No. EXPEDIENTE
MOPC-CCC-CP-2019-0027
No. DOCUMENTO
01

RESPUESTA A CONSULTAS AL PLIEGO DE CONDICIONES

Con relación al procedimiento de Comparación de Precios No. MOPC-CCC-CP-2019-0027 para la *“CONSTRUCCIÓN DE OBRAS COMPLEMENTARIAS Y ‘MÓDULO “E” DEL CENTRO DE ATENCIÓN INTEGRAL PARA LA DISCAPACIDAD (CAID), SANTO DOMINGO ESTE”*, tenemos a bien dar respuesta a las preguntas realizadas por los oferentes en tiempo hábil, de acuerdo al cronograma de actividades.

**Imagen de referencia de letreros misión, visión y objetivos.
Nota: el texto será suministrado con la adjudicación.**

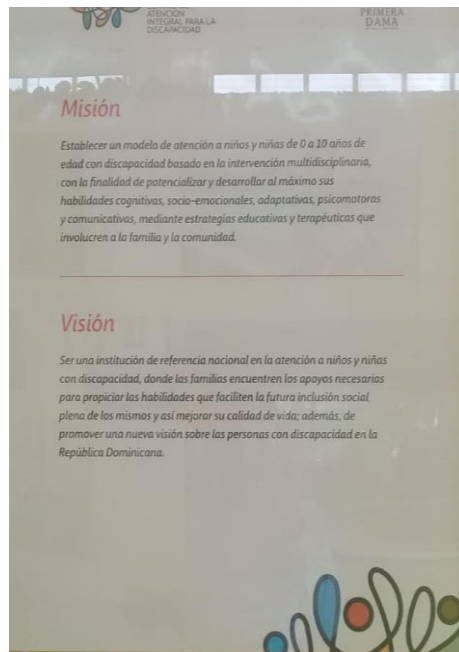
- a. Solicitamos el detalle de estos letreros, diseño, que debe decir el letrero,

Suministro e instalación de Letrero tipo cajuela con luces LED, Fabricado en acrílico. Incluye instalación eléctrica. Dimensión 1.80 x 1.17 m	1.00	Ud.
---	------	-----

Suministro y colocación de letrero misión, visión y objetivos en acrílico doble con rotulación en vinil adhesivo por atrás. Dimensión de 25.50" x 35.43".	3.00	Ud.
---	------	-----

a. Ver detalle en página 34
